## Veřejná zakázka: Bečva, Přerov - PPO města nad jezem - II. etapa

### Vysvětlení zadávací dokumentace č. 3

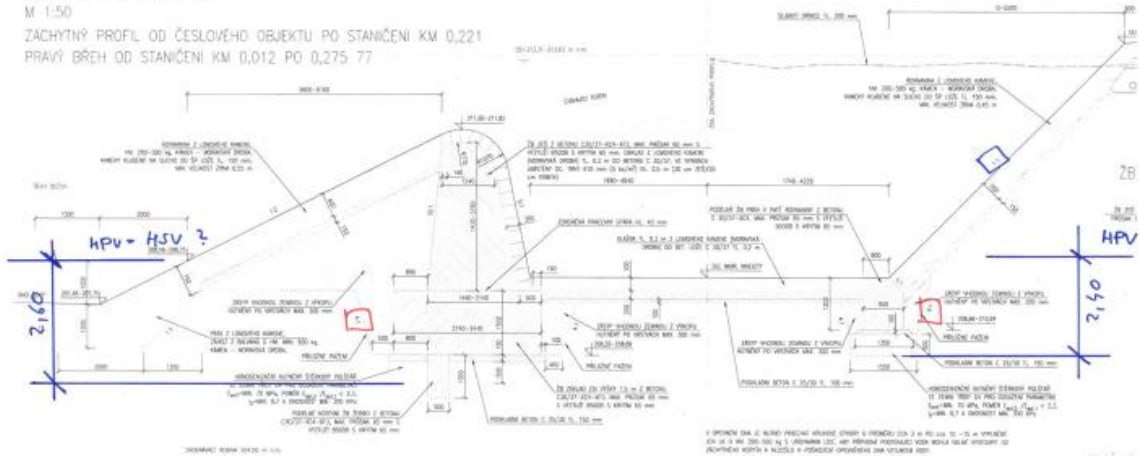
V příloze dotazu přikládáme 2 náčrty, kde jsou do vzorových řezů SO 07 zaneseny teoretické hladiny HSV = HPV. Z toho je zřejmé, že objekty budou v některých místech zakládány cca 2,4-3,0m pod hladinou podzemní vody, a to vše za zadavatelem uváděného málovodého období. Důrazně upozorňujeme, že v takové hloubce není možné čerpat čerpadly a zároveň zajistit stabilitu výkopů svahů svahováním při sklonech 1:1 z povodní strany, či ve spodní části základových konstrukcí dokonce 4:1!

Jelikož bude voda do jámy přitékat i směrem ze břehu, budou se svahy sesouvat. Příložené pažení zajištění jámy (rýhy) absolutně neřeší, nehledě na to, když ani není o co se zapřít. Zbudované hrázky rovněž nic neřeší, protože největší přítoky do jámy budou ze štěrkových podloží pod úrovní dna řeky (kde jsou dle provedené geologie SP4-SP6 štěrky a písky). S ohledem na dlouholeté zkušenosti s realizací jiných staveb obdobného charakteru sdělujeme, že daný objekt je nutné založit pod ochranou štětovicových stěn a znovu žádáme zadavatele o dopracování pažení tak, aby stavbu bylo vůbec možné založit a bezpečně provést, neboť stavbu dle zadání zadavatele není možné řádně realizovat.

Zmíněné dotazy již byly zadavatelem zodpovězeny dne 19. 12. 2024. Všechny rizika, zmiňovaná v dotazu ze dne 9. 1. 2025, si zhotovitel zahrne do své nabídkové ceny. Zadavatel doplňuje vzorový řez se zakreslením ochranné hrázky.
